VYSVĚTLENÍ ZADÁVACÍ DOKUMENTACE POŘ. Č. 21

Název: **„Modernizace teplárny ŠKO-ENERGO – OB 6 Stavba“**

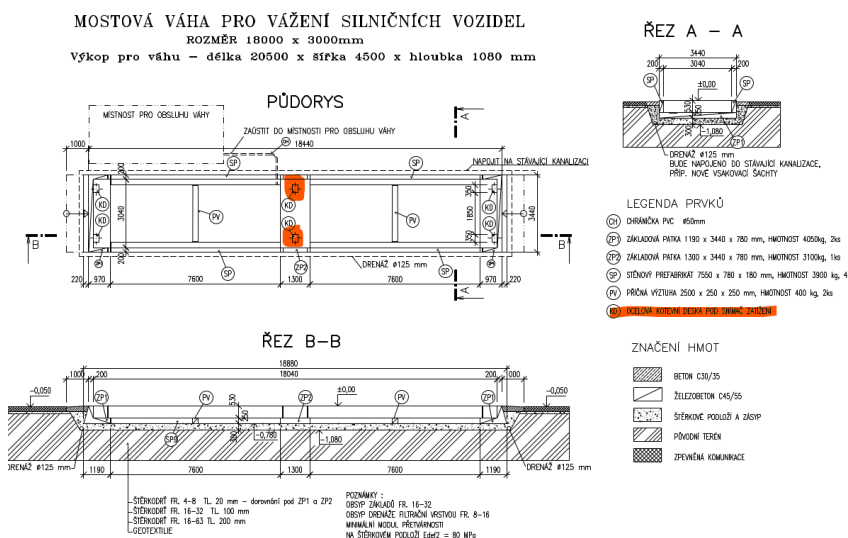
Dotaz č. 5:

Specifikovat a určit rozsah položky:

Objekt - SO 113-D1.1 - Architekton... K 6 05 Doplnění nájezdu na povodní zpevněnou plochu sub 2,000

V případě dodávky technologie vah vyvýšené nad terén se jedná o položku zřízení šikmých asfaltových nájezdů/sjezdů z/na váhy. Pokud bude technologie zapuštěna na úroveň terénu, bude položka nulová.
